Modulo per la presentazione delle osservazioni per i piani/programmi/progetti sottoposti a procedimenti di valutazione ambientale di competenza statale

Progetto del parco eolico denominato "Imperia Monti Moro e Guardiabella" della potenza complessiva di 198,4 MW da realizzare nei comuni di Aurigo, Borgomaro, Castellaro, Cipressa, Dolcedo, Pietrabruna, Pieve di Teco, Prelà, Rezzo con strada di accesso in San Lorenzo al Mare e Costarainera (IM).

**OGGETTO: OSSERVAZIONI RELATIVE AL PROGETTO DI INSTALLAZIONE DI N.32
AEROGENERATORI IN PROVINCIA DI IMPERIA**

CODICE IDENTIFICATIVO: ID 12674

Figura 4-Immagine con scala erronea degli aerogeneratori, presente all'interno del documento 22109_EO_DE_GN_D_03_0047_A_visibilita_follia-signed

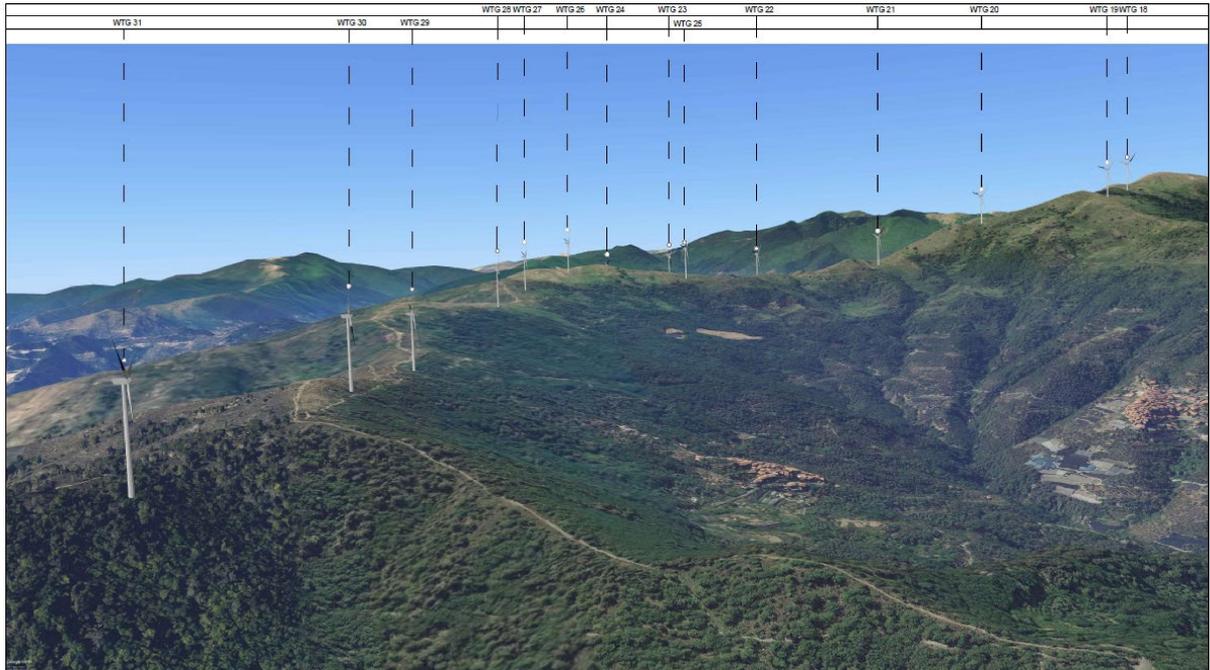
3. All'interno del documento *22109_EO_DE_GN_D_03_0047_A_visibilita_follia-signed* si riscontrano immagini fotorealistiche degli aerogeneratori evidentemente errate dal punto di vista della scala rappresentativa.

Gli aerogeneratori nell'immagine sopra sono rappresentati molto più piccoli di come dovrebbero essere e inducono a una sbagliata interpretazione della realtà. Si fornisce immagine correttiva (in basso) con una scala più rappresentativa dell'impatto che le macchine avranno sul territorio:

Figura 10- Nell'immagine tratta dal Geoportale della Regione Liguria, sono evidenziate le zone Habitat Rete Natura 2000, la biodiversità e i corridoi ecologici per ambienti boschivi / aperti / acquatici

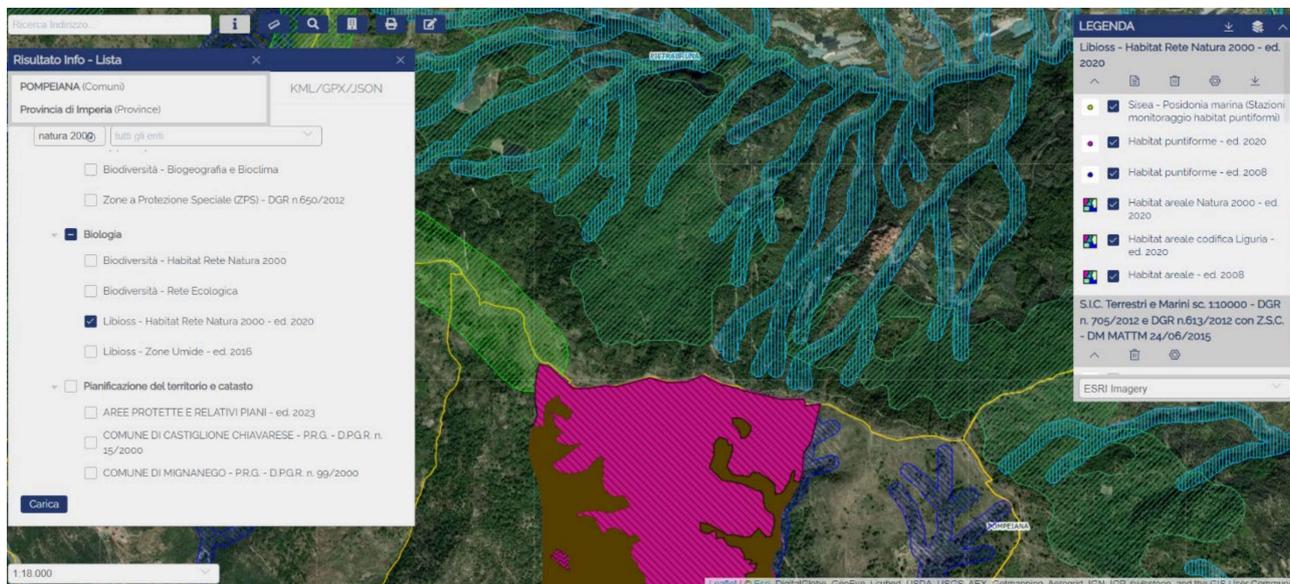
Nonostante nell'Avviso Pubblico non sia stato compilato il paragrafo relativo all'interferenza con possibili aree afferenti alla Rete Natura 2000: SIC, ZSC, ZPS, si evidenzia la presenza diffusa di aree protette della Habitat Rete Natura 2000, corridoi ecologici e tappe di attraversamento di numerosissime specie, delle quali alcune in via di estinzione.

Si riscontra inoltre l'assenza di adeguate analisi vegetazionale, floristica e faunistica necessarie ai fini della scelta del sito di progetto.

Figura 11- Dal Geoportale della Regione Liguria, le aree percorse da incendi 2013-2022

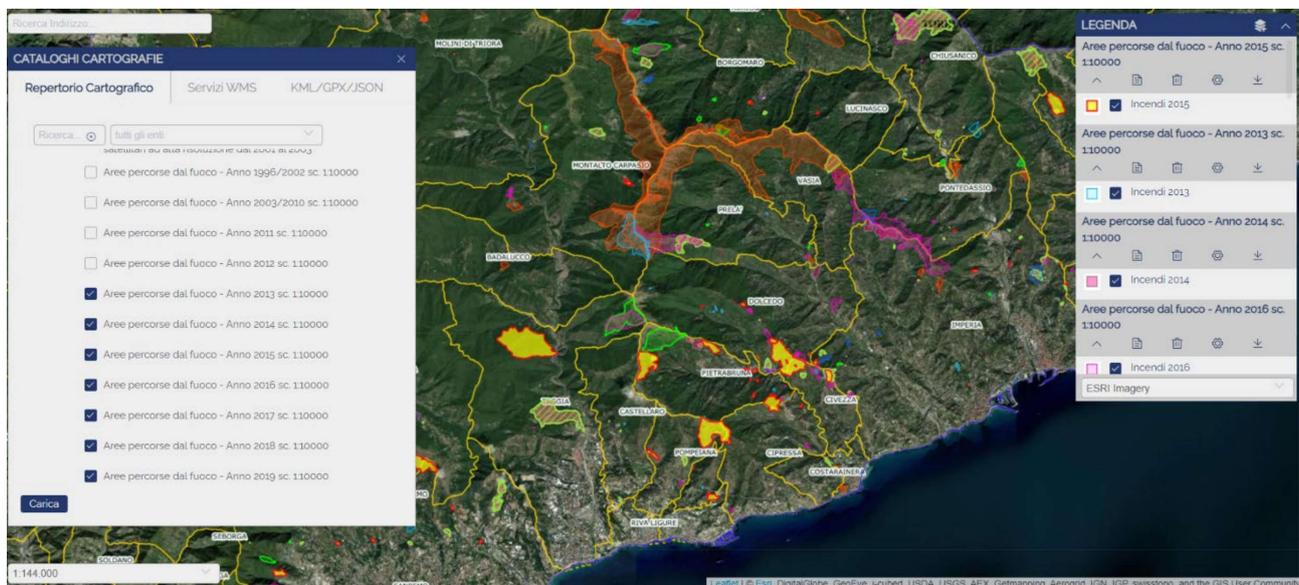
Si sottolinea, inoltre, che le aree interessate dal progetto sono aree fortemente interessate da **incendi boschivi**. In tal senso, la presenza di aerogeneratori di altezza superiore ai 200 m costituirebbe un impedimento agli operatori e ai loro mezzi (Vigili del Fuoco e Canadair).

Aerogeneratore n. 28

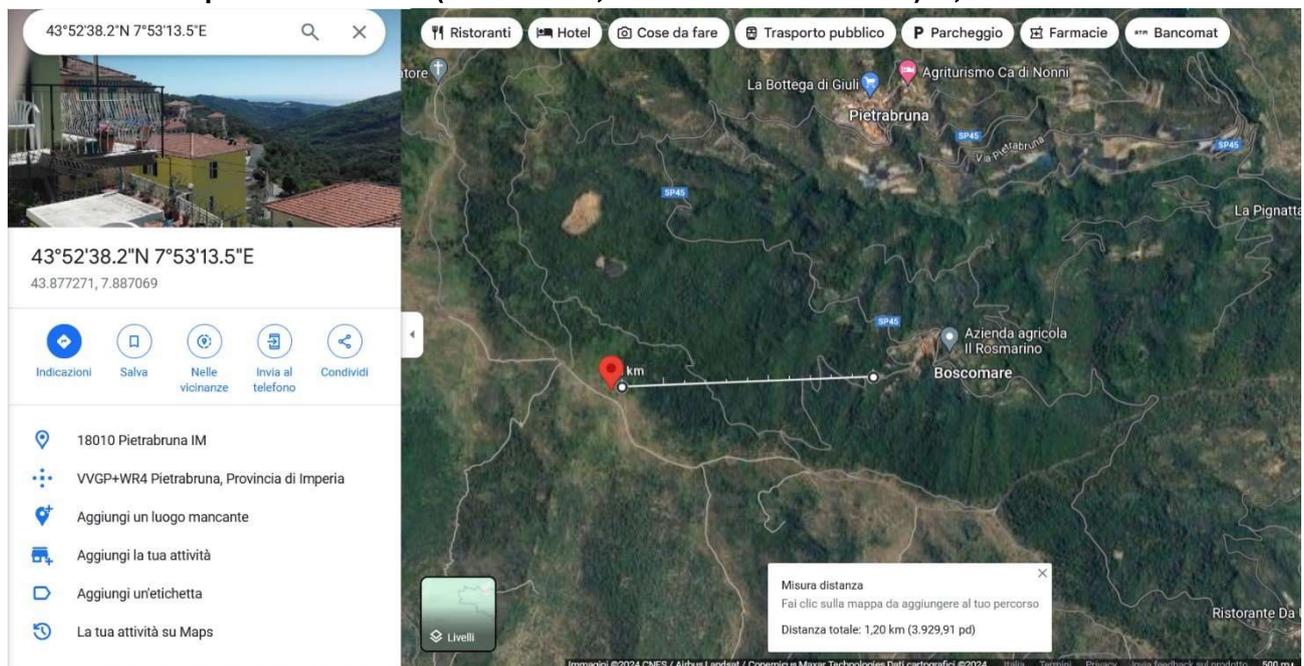
b) minima distanza di ciascun aerogeneratore dai centri abitati individuati dagli strumenti urbanistici vigenti non inferiore a 6 volte l'altezza massima dell'aerogeneratore;

Il progetto prevede che gli aerogeneratori abbiano un'altezza compresa tra i 206 m e i 210 m di altezza; pertanto, dovendo rispettare la normativa in oggetto, **ogni turbina dovrebbe essere posizionata ad almeno 1236 m di distanza dalle abitazioni**. Dalla documentazione di progetto fornita, si riscontra che **almeno 5** turbine intorno a Pietrabruna e Boscomare (nr. 28, 29, 30, 31, 32) si trovano in posizione limite o non rispettano i requisiti previsti.

Distanza dalla prima abitazione (Boscomare, frazione di Pietrabruna): 1,20 km

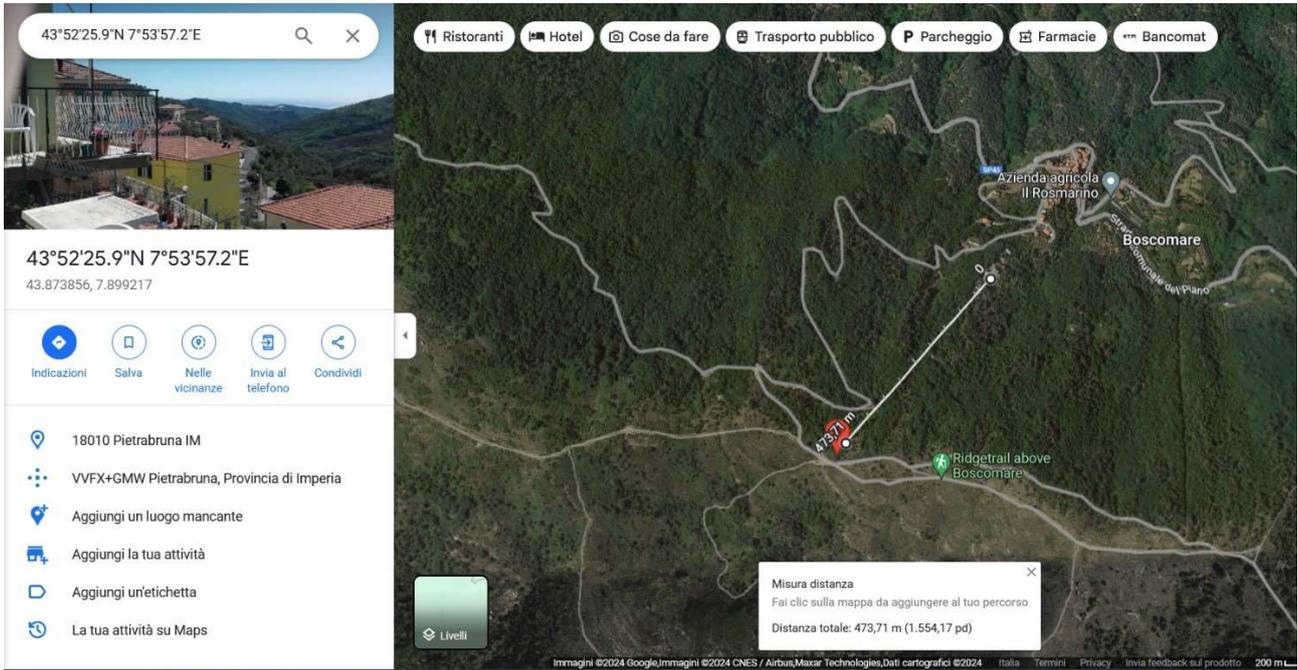
Distanza dalla prima abitazione (Boscomare, frazione di Pietrabruna): 473,71 m

Aerogeneratore n. 30

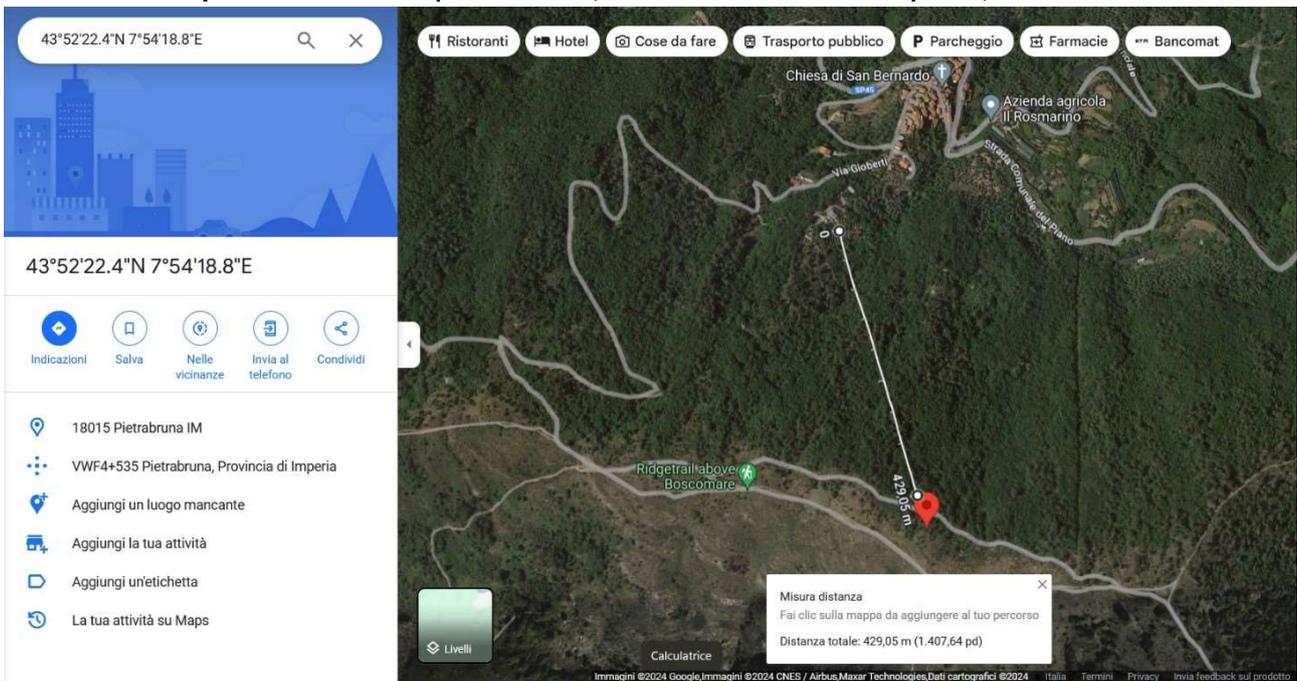
Distanza dalla prima abitazione (Boscomare, frazione di Pietrabruna): 429,05 m

Aerogeneratore n.31

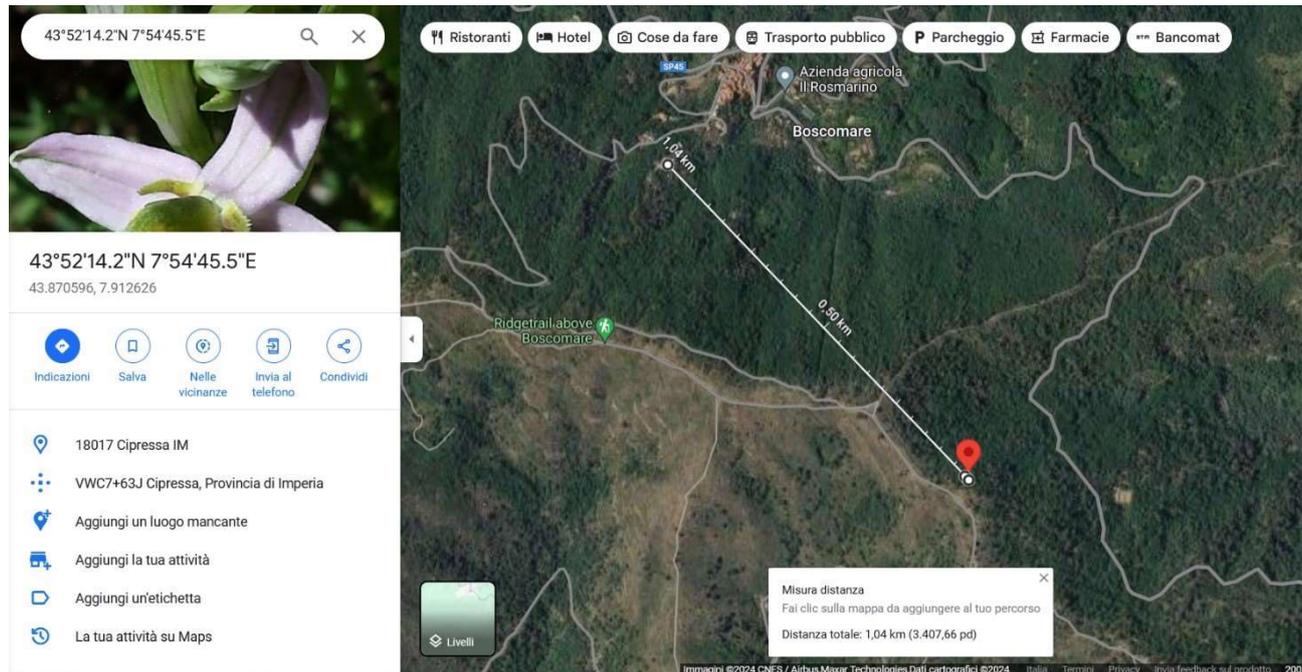
Distanza dalla prima abitazione (Boscomare, frazione di Pietrabruna): 1,04 km

Aerogeneratore n. 32

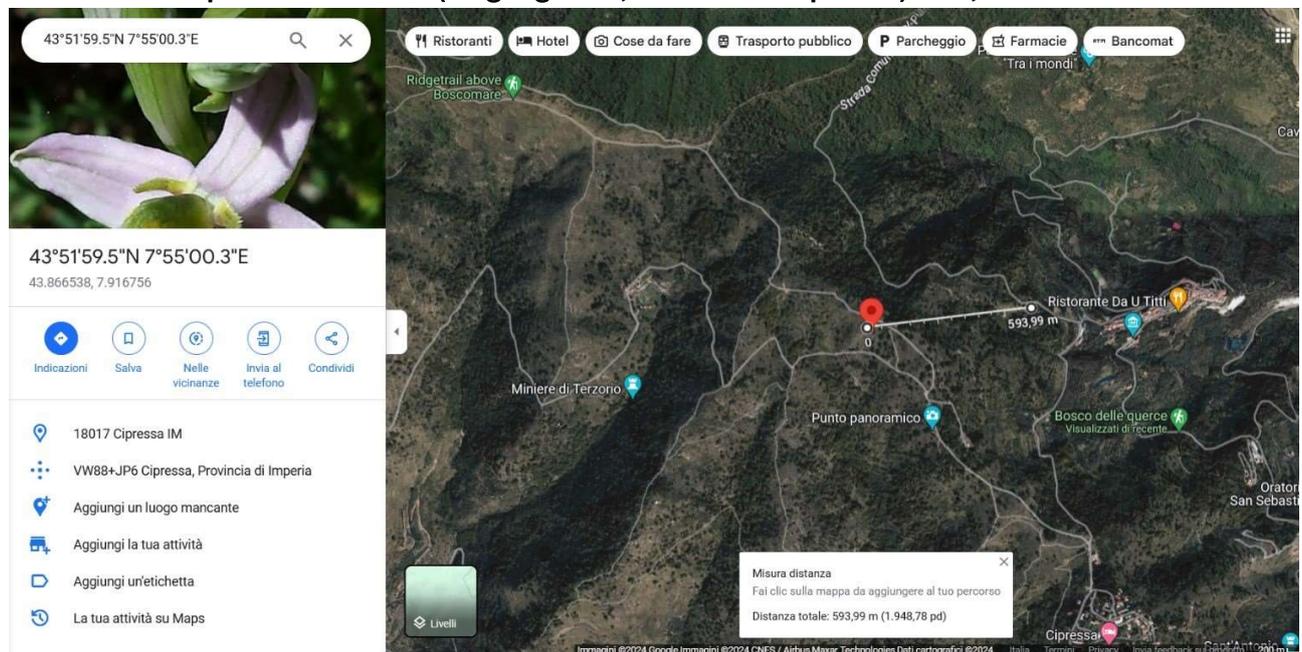
Distanza dalla prima abitazione (Lingueglietta, frazione di Cipressa): 593,99 m
